**Zamawiający:**  
Gmina Strzelce Wielkie  
ul. Częstochowska 14  
98-337 Strzelce Wielkie

Znak sprawy ZPI.271.5.2024

Dotyczy: postępowania o udzielenie zamówienia publicznego prowadzonego w trybie podstawowym na podstawie art. 275 pkt. 1 ustawy z dnia 11 września 2019 r. - Prawo zamówień publicznych pn. „Przebudowa dróg gminnych w miejscowościach: Dębowiec Wielki i Strzelce Wielkie ul. Kolejowa”

### **Wyjaśnienia treści Specyfikacji Warunków Zamówienia**

#### **Pytanie 1.**

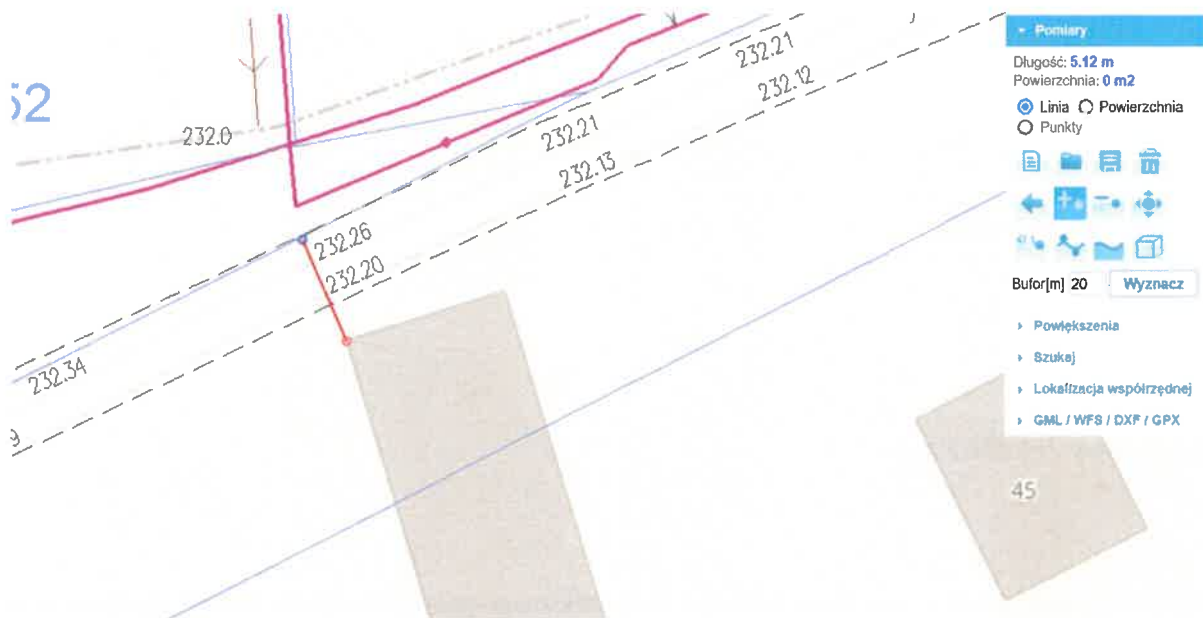
Prosimy o potwierdzenie, że granice działek na bazie których sporządzony został PFU są prawidłowe.

*Granice działek są prawidłowe. Mapy sytuacyjno - wysokościowe posiadają licencję Starostwa Powiatowego w Pajęcznie.*
